# Verzoek tot Wijziging

Algemeen	
<b>Project:</b>	Tramvoersysteem Uithoflijn
<b>Initiatiefnemer:</b>	Projectorganisatie Uithoflijn
<b>VTW nr.:</b>	VTW-OG-116
<b>VTW nr (extern):</b>	
<b>Werknaam:</b>	Onderstation Stationsplein
<b>Inhoudelijk behandelaar OG</b>	
<b>Inhoudelijk behandelaar ON</b>	
<b>Status</b>	Definitief
<b>Type wijziging</b>	Aanvulling op informatieve documenten
<b>Tracédeel</b>	Tracédeel Stationsgebied (OVT + D)

<b>Werk: Stationsplein Oost</b>	Documentnummer:	Revisie: A
<b>Projectnr.: 364 585</b>	SPO-WIN-0028	Datum: 29-06-16
<b>Werkplan : Herinrichting TRAF0 ruimten BRU</b>

Figuur 1+2 aangereikte schets.

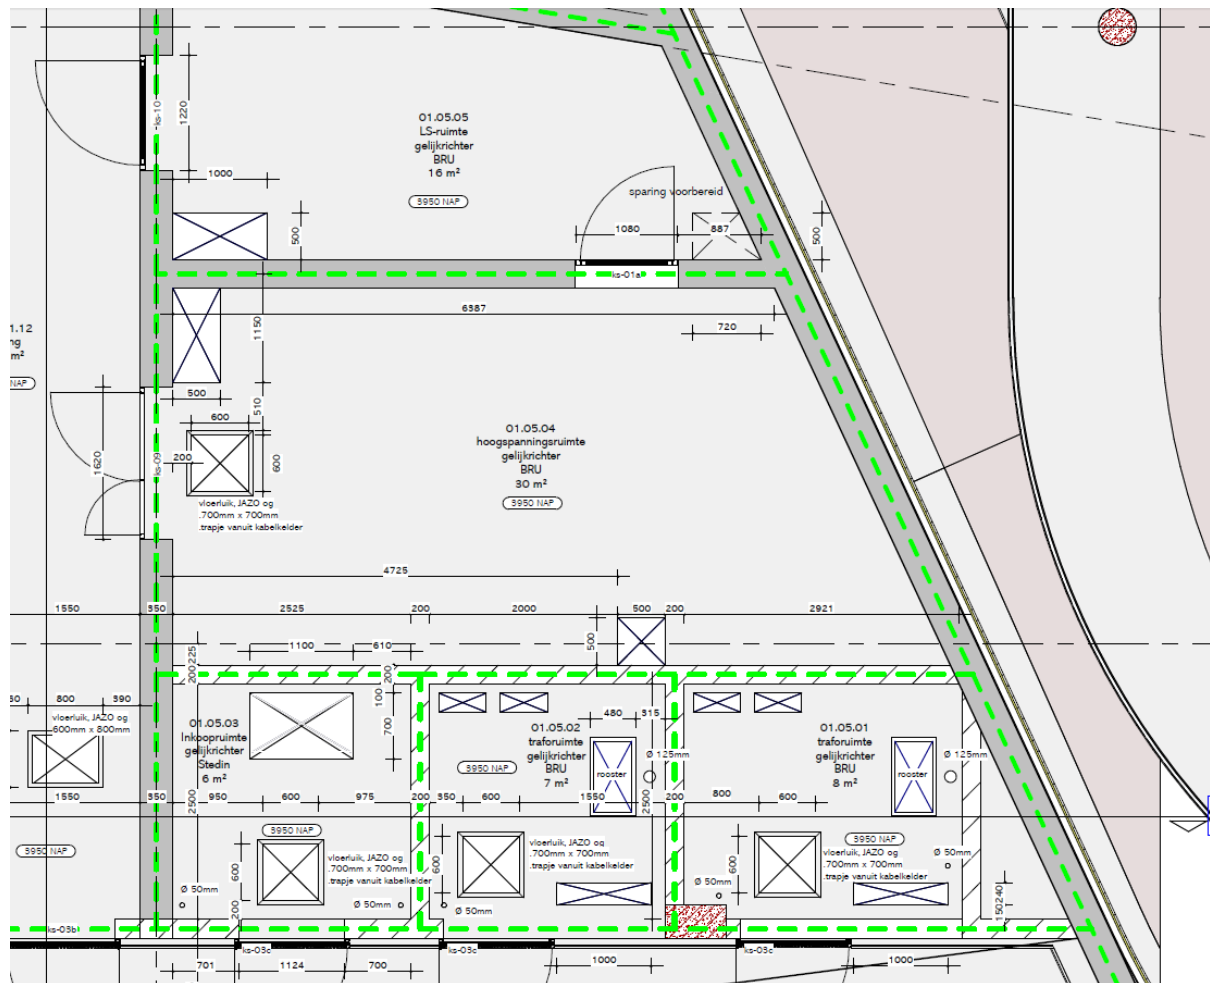
Tijdens werkoverleg d.d. 27-06-16 zijn samen met BBN de volgende uitgangspunten bekend geworden voor de trafo ruimten BRU. De indelingen wijken af van de goedgekeurde werktekeningen van EHA. In dit plan wordt ingegaan op de werkzaamheden om te komen tot het gewenste resultaat.

De wijzigingen betreft de volgende ruimte in de bouwkundige plattegronden:

- 01.05.02 traforuimte gelijkrichter BRU
- 01.05.01 traforuimte gelijkrichter BRU
- 01.05.04 hoogspanningsruimte gelijkrichter BRU
- 01.05.05 LS-ruimte gelijkrichter BRU

**Huidige situatie:**

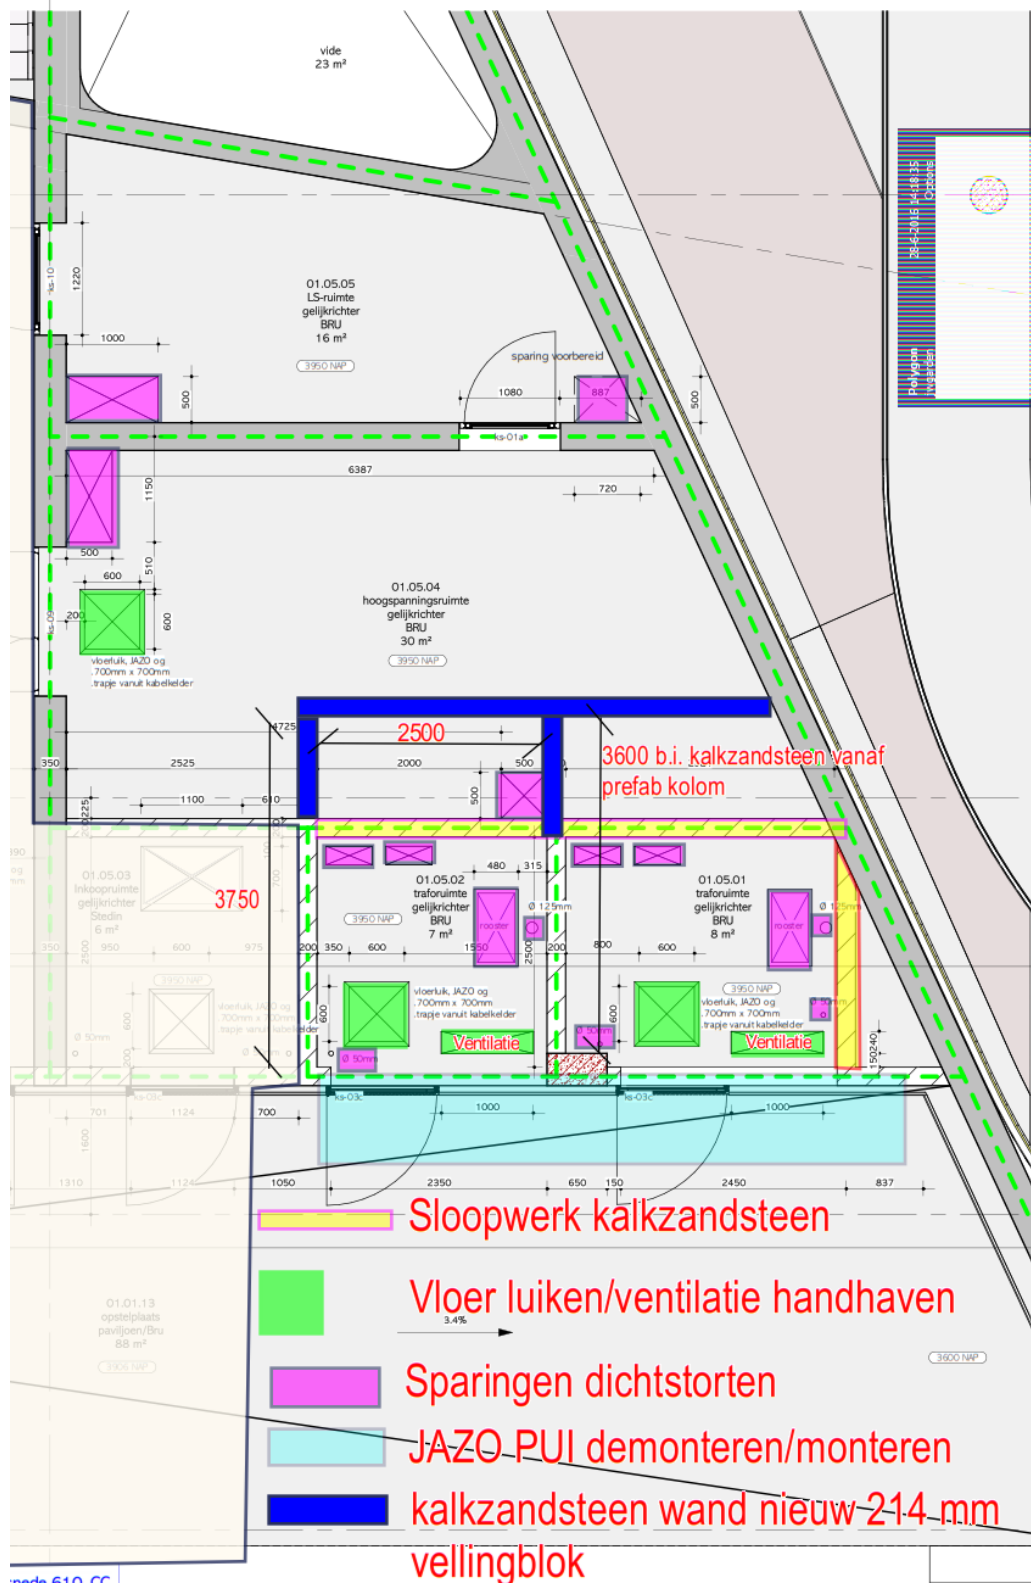
T.o.v. de verschillen werktekening – gewenste situatie zijn de volgende afspraken gemaakt:

- Alle sparingen in de betreffende ruimtes dicht zetten. Hiervoor zal een wapeningprincipe bepaald moeten worden. Bijvoorbeeld stekken inboren in de vloer.
- De dicht te storten onderdelen dienen dezelfde vloerbelasting aan te kunnen als overige vloer. Hiervoor zal wapening aangebracht dienen te worden.
- Origineel was een dubbele pui aanwezig voor ruimte 01.05.02 en 01.05.01. Nu staat er een enkele deur. Om de trafo in te kunnen bouwen dient de pui tijdelijk gedemonteerd te worden en hergemonteerd.
- Alle vloerluiken handhaven
- Kalkzandsteen aanpassen naar gewenste situatie
- Achter de trafopui zijn twee st. sparingen aanwezig voor de ventilatie van onderliggende kabelkelder. uitgangspunt is dat deze sparingen gehandhaafd blijven.
- Ruimte brandwerend afwerken conform bouwkundige tekening

- Conform werkplan SPO-WIN-0028 betreffende Herinrichting TRAF0 ruimten BRU d.d. 29-06-16. Alleen de kruipluiken en ventilatieroosters blijven gehandhaafd. De overige sparingen worden dichtgezet en hebben daarna dezelfde constructieve waarde als de vloer. Er zullen geen dubbele draaideuren in de gevel opgenomen worden maar een enkele deur met aansluitend een verhuisdeur. De verhuisdeur dient bij plaatsing trafo gedemonteerd te worden.

Nieuwe sparingen:

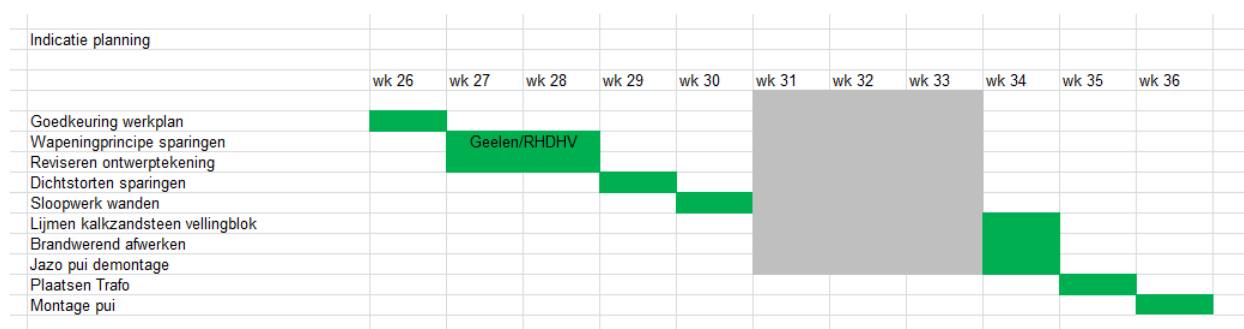
- Nieuwe sparingen worden in een apart werkplan behandeld. Op dit moment is niet duidelijk of er een compleet overzicht van sparingen aanwezig is.
